IDEC ANNOUNCEMENT

公告号: A21-033

安全开关规格之更改

以下 HS5D, HS5E-K, HS5L 和 HS5B 系列安全开关

例) HS5E-K	现时	更改后
	表面光泽: 是 	表面光泽: 无

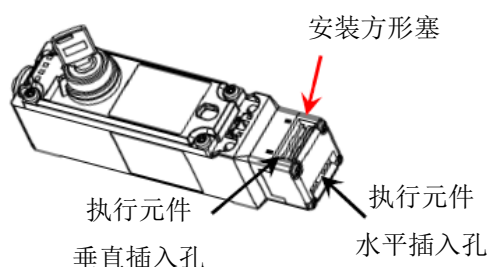
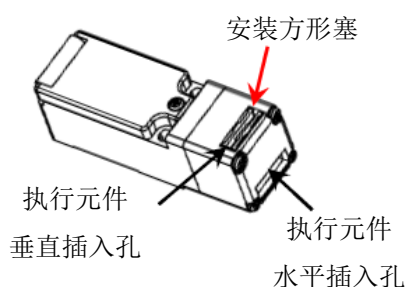
更改 1: 金属头光泽

金属头部表面更改如下: 材料和镀层无变化

更改 2: 方形塞供给方法

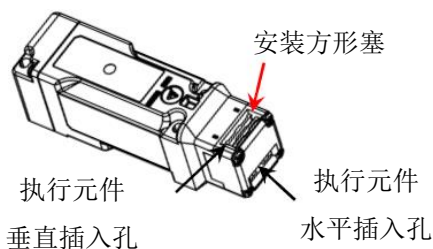
为避免因未使用方形塞而导致的灰尘或其他异物侵入安全开关, 原本与安全开关分开放置的方形塞, 将改为默认安装在执行元件垂直插入孔的形式供给。

对于垂直安装, 请将方形塞从执行元件垂直安装孔中取下, 并安装到水平安装孔中。
